## COMUNICADO Nº 16

26/11/2014

LLAMADO PÚBLICO A OFERTAS  
01/2014/FIDEICOMISO SANATORIO  
DEL BANCO DE SEGUROS DEL ESTADO

### 2ª RONDA DE CONSULTAS

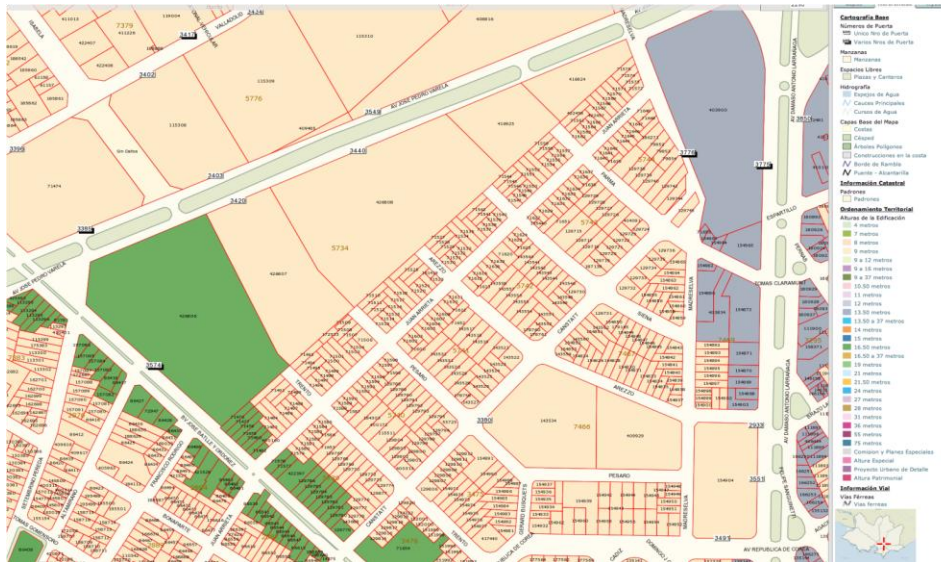
Hemos consultado los parámetros urbanísticos en la web de la Intendencia de Montevideo. Nos sorprende que la altura sea máxima es 9m. Vemos que el solar de al lado está ocupado por un hospital y la altura máxima es diferente. Podrían confirmar por favor ese punto?

Ver documento de Condicionantes Territoriales anexo al comunicado Nº 15.

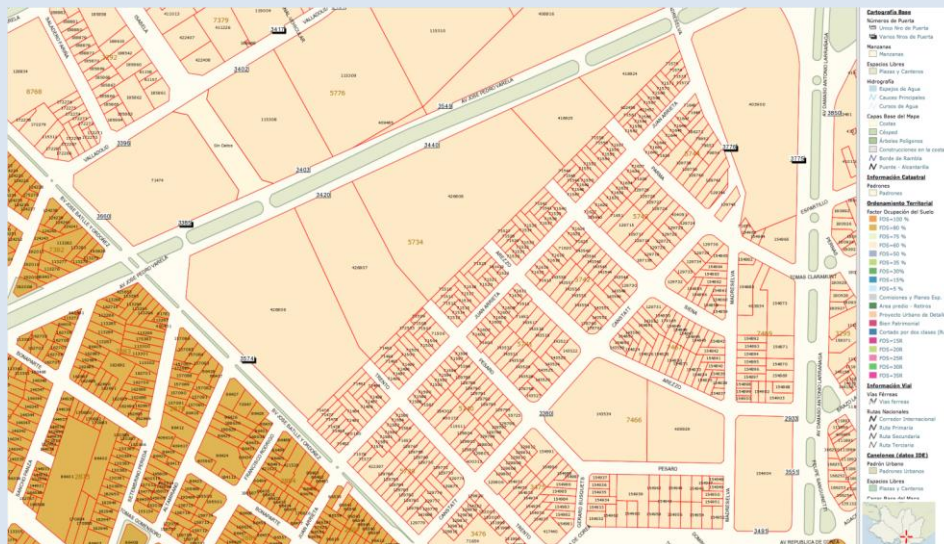
El factor de ocupación de suelo no queda claro en la leyenda de la imagen. Podrían ustedes confirmar que el FOS es 60%?

Ver documento de Condicionantes Territoriales anexo al comunicado Nº 15.

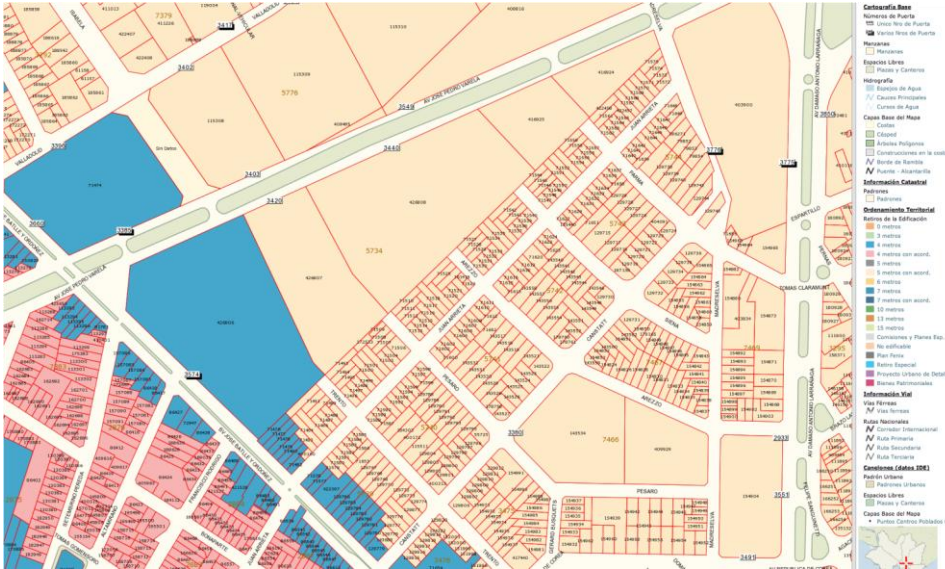
Los retiros no quedan claro en la leyenda de la imagen, hay dos colores muy parecidos. Podrían ustedes confirmar que los retiros son de 5m?

Ver documento de Condicionantes Territoriales anexo al comunicado N° 15.
